Centrale solaire photovoltaïque au sol

Dossier n° PC 089 481 21 T0001

Réponse à l'avis de l'autorité environnementale n°MRAE BFC-2022-3186 sur le dossier présentant le projet et comprenant l'étude d'impact.

15 mars 2022

Figure 5: Plan de masse // Contextualisation avec les enjeux écologiques globaux

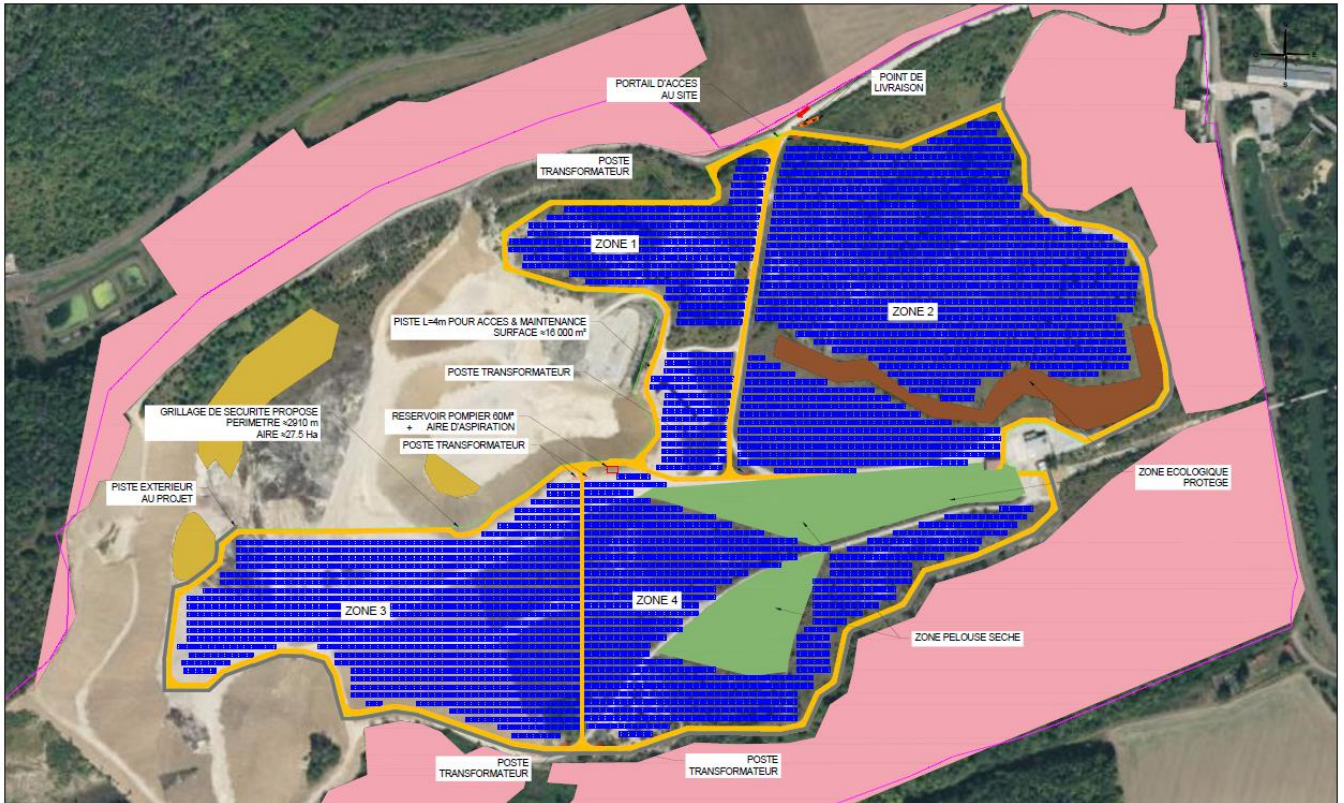
Une nouvelle variante d'aménagement permettant de renforcer l'évitement et la réduction des impacts écologiques est proposée en réponse aux recommandations de la MRAe. Elle inclut notamment la proposition d'une nouvelle mesure d'évitement :

- Un évitement total des habitats E1.27 // Pelouses calcaires subatlantiques sèches impactés par la zone d'emprise, permettant de surcroît de conserver la fonctionnalité du site en termes de territoire de chasse du Circaète Jean-le-Blanc.

A la suite du retour de la MRAe, les équipes de TotalEnergies et d'Altergie ont travaillé sur de nouveaux plans d'implantation afin de renforcer l'évitement et la réduction des impacts écologiques notamment pour les pelouses calcaires subatlantiques très sèches à enjeux écologiques forts. L'implantation retenue permet leur évitement total (soit 2,25ha au lieu de 0,43ha évités avec l'implantation initiale):

Une analyse comparative multicritère qui intègre les différences principales entre l'implantation initiale et la nouvelle implantation retenue est présentée ci-dessous ¹:
